Dotyczy postępowania o udzielenie zamówienia publicznego prowadzonego w trybie przetargu nieograniczonego o szacunkowej wartości **powyżej progu**. Na wykonanie roboty budowlanej dla nw. zadania: „**Rozbudowa, przebudowa i modernizacja budynku szpitala przy ul. Barskiej 16/20 w Warszawie**”. Znak sprawy – PN 95/2023.

Zamawiający informuje, że w terminie określonym zgodnie z art. 284 ust. 2 ustawy z 11 września 2019 r. – Prawo zamówień publicznych (Dz.U. 2023 r. poz. 1605) – dalej: p.z.p., wykonawcy zwrócili się do Zamawiającego (MCR STOCER Sp. z o.o.) z wnioskiem o wyjaśnienie.

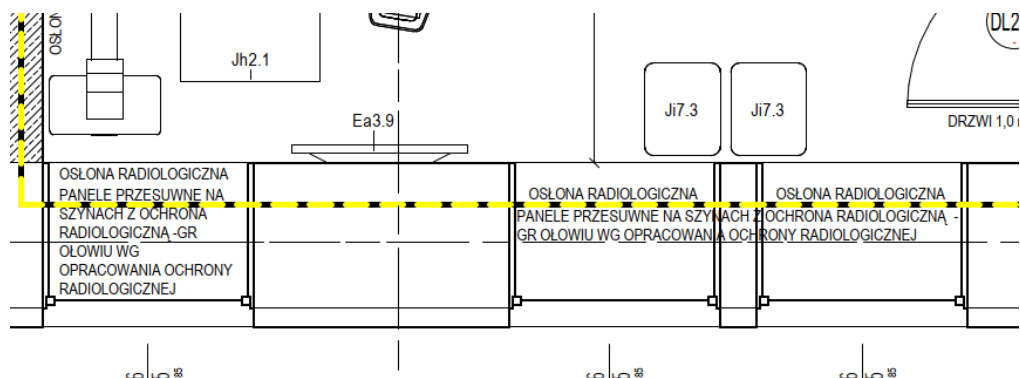
Dot. bud A: prosimy o doprecyzowanie wymagań dla elementów wskazanych na rys. „panele przesuwne na szynach z ochroną radiologiczną wg opracowania ochrony radiologicznej” W dokumentacji nie znajdujemy odniesienia do tych elementów. Prosimy o uzupełnienie.

Rozwiązania w zakresie ochrony radiologicznej została zamieszczona w 11 ZAŁ. OPZ . Osłony radiologiczne powinny zostać wykonane zgodnie z projektem warsztatowym będącym częścią dokumentacji budowy, za której opracowanie odpowiedzialny jest Generalny Wykonawca.

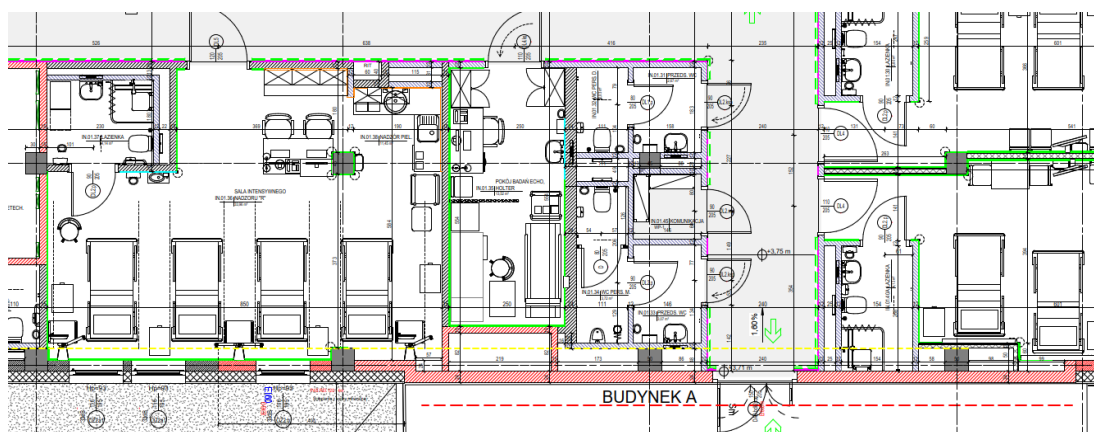
Prosimy o potwierdzenie, że przekazane wytyczne dla osłon radiologicznych w zał. Nr 11 OPZ – ochrona radiologiczna, zostały zaprojektowane dla docelowego wyposażenia i nie będzie konieczności weryfikacji wykonanych obliczeń dla określonych w dokumentacji osłon.

Osłony radiologiczne powinny zostać wykonane zgodnie z projektem warsztatowym będącym częścią dokumentacji budowy, za której opracowanie odpowiedzialny jest Generalny Wykonawca.
